中马扶贫小镇A地块综合技术经济指标一览表

对2020年8月7日审批的总平面图进行调整, 调整内容为:

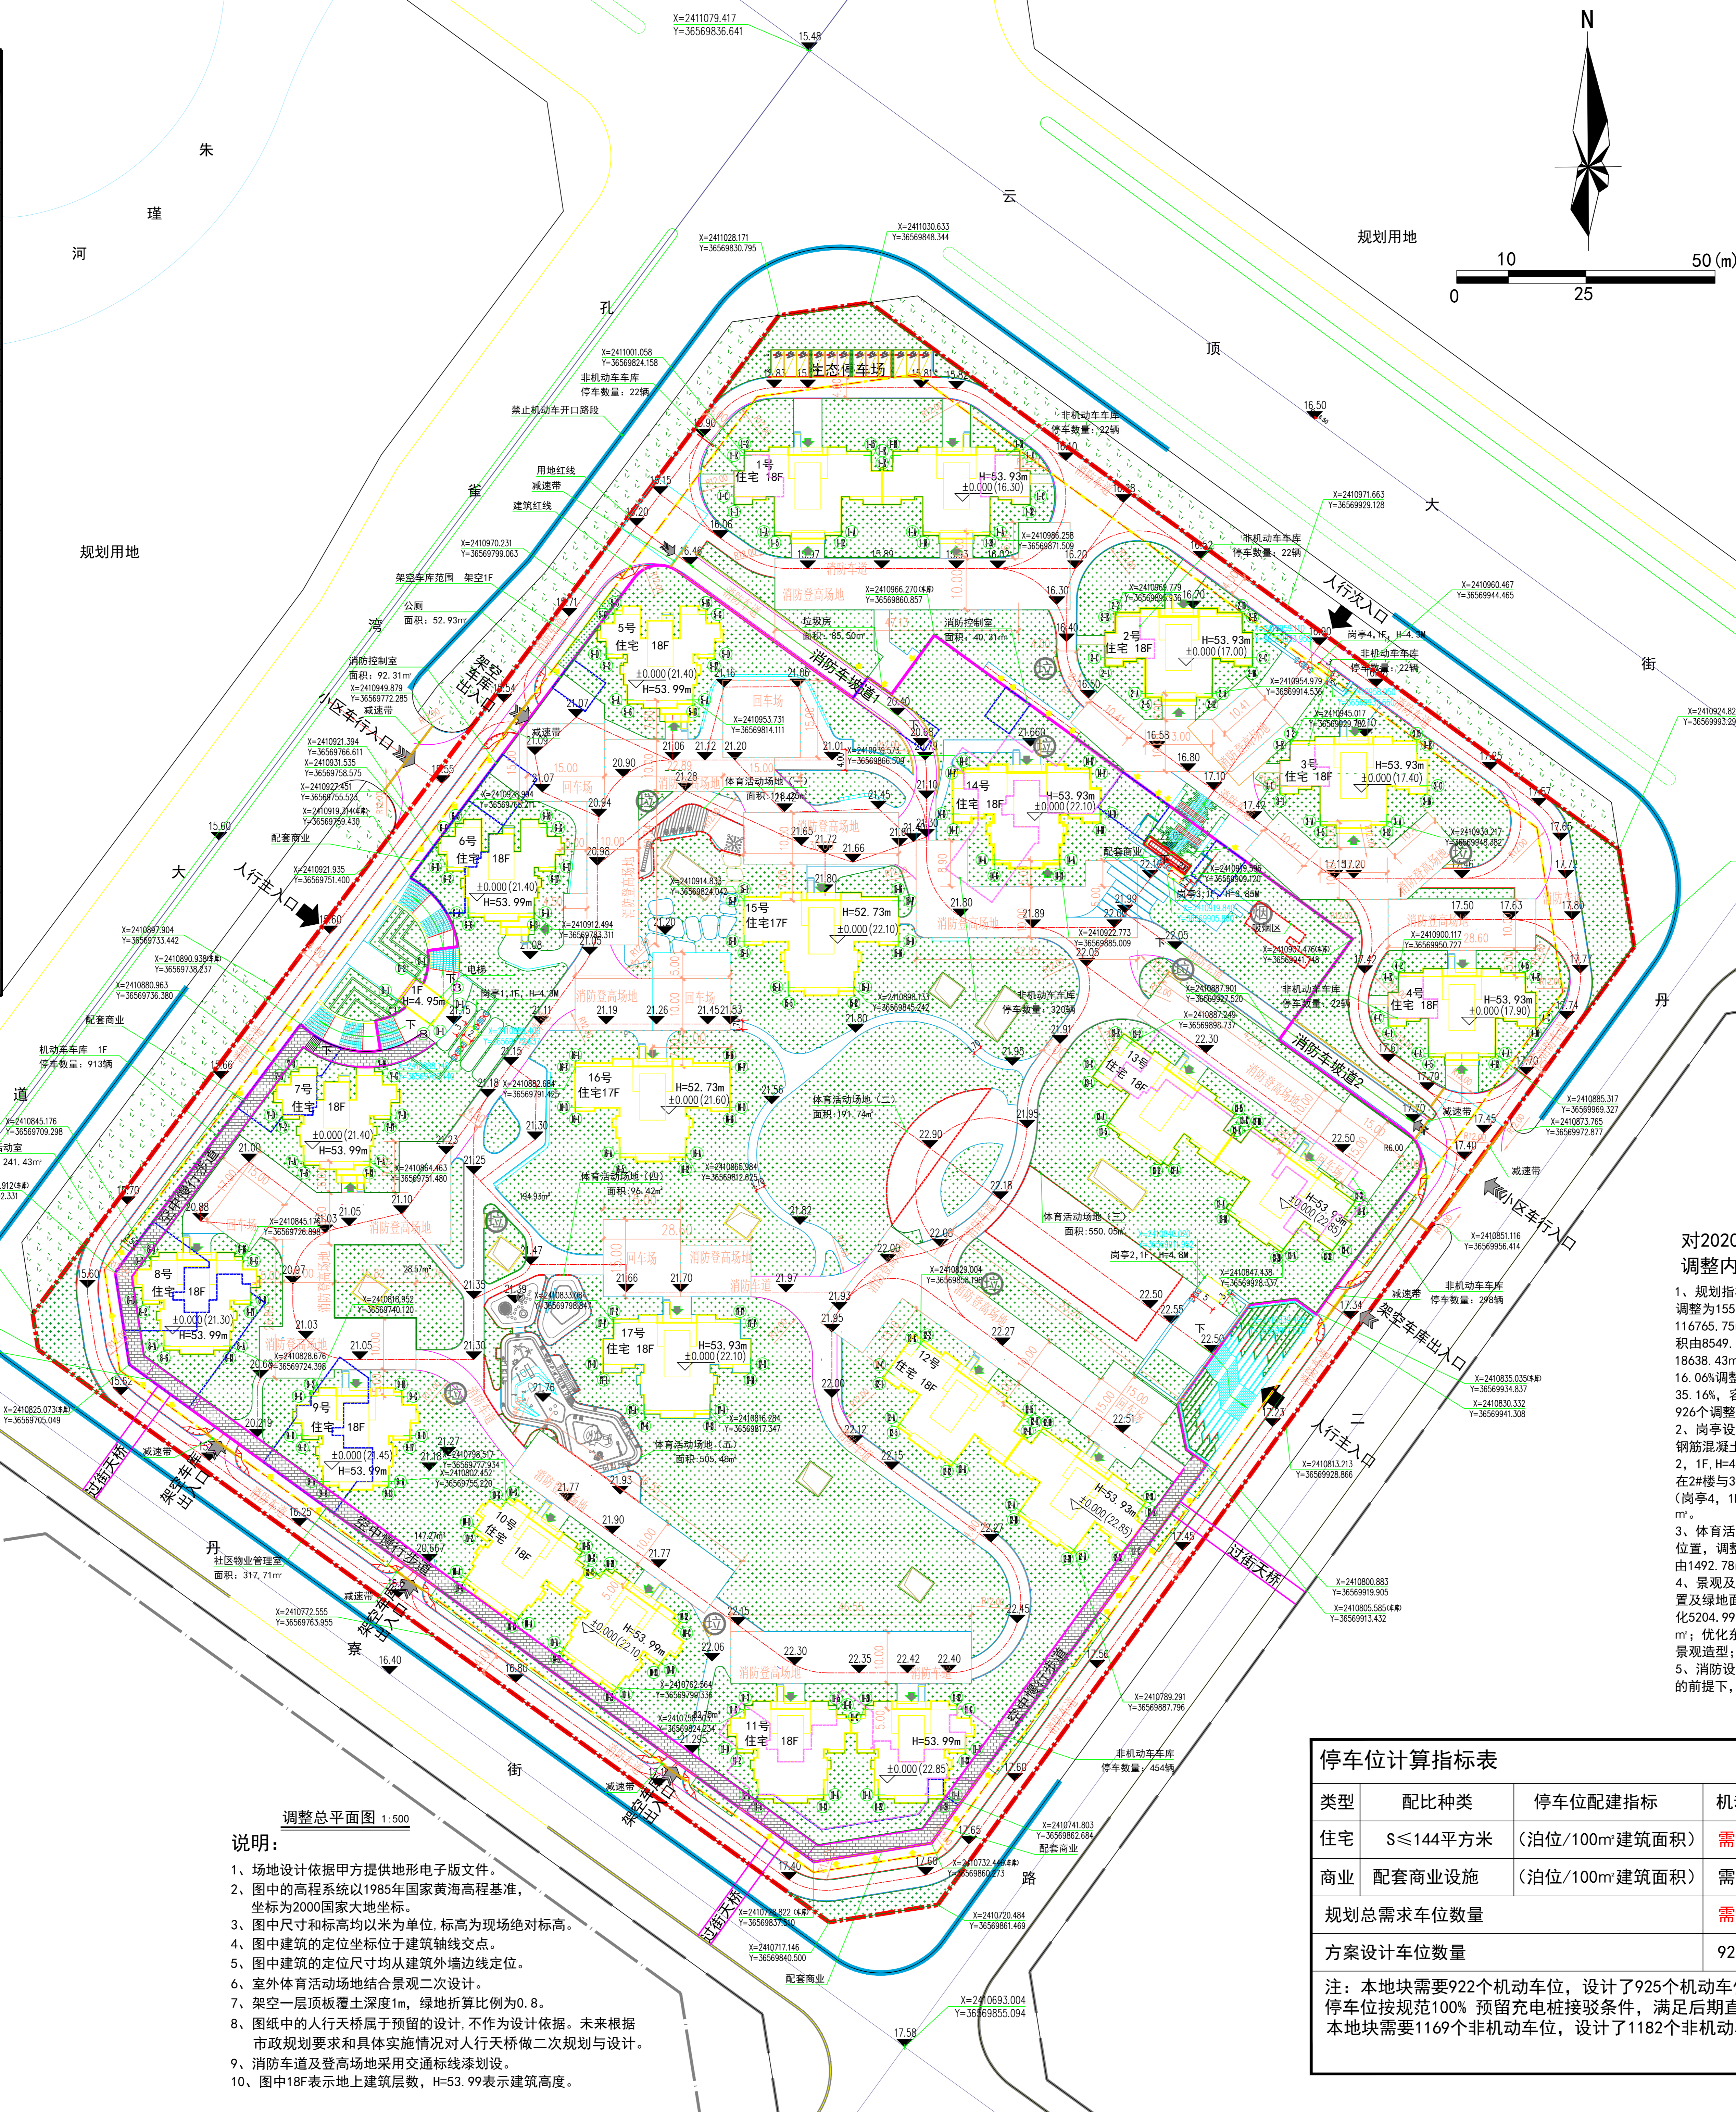
- 规划指标调整: 总建筑面积由155399.77m<sup>2</sup>调整为155391.19m<sup>2</sup>, 计容建筑面积由116765.75m<sup>2</sup>调整为116797.17m<sup>2</sup>, 建筑占地面积由8549.02m<sup>2</sup>调整为8580.72m<sup>2</sup>, 绿地面积由18638.43m<sup>2</sup>调整为18709.226m<sup>2</sup>; 建筑密度由16.06%调整为16.12%, 绿地率由35.02%调整为35.16%, 容积率调整为2.19; 机动车停车位由926个调整为925个。
- 岗亭设施优化调整: 原3个成品岗亭调整为钢筋混凝土岗亭(岗亭1, 1F, H=4.3m)(岗亭2, 1F, H=4.8m)(岗亭3, 1F, H=3.85m), 同时在2#楼与3#楼间出入口处新增1个钢筋混凝土岗亭(岗亭4, 1F, H=4.3), 总建筑面积增加31.42m<sup>2</sup>。
- 体育活动场地调整: 优化体育活动场地布局位置, 调整后共设置5个活动场地, 总用地面积由1492.78m<sup>2</sup>调整为1467.57m<sup>2</sup>。
- 景观及配套布局调整: 调整部分绿化区域位置及绿地面积, 增加生态车位; 调整地面绿化5204.99m<sup>2</sup>, 架空顶板覆土绿化16880.295m<sup>2</sup>; 优化东、西、北三个出入口的台阶形式与景观造型; 增设吸烟区。
- 消防设施优化: 在满足消防规范及使用功能的前提下, 取消15、16号楼间的消防车道。
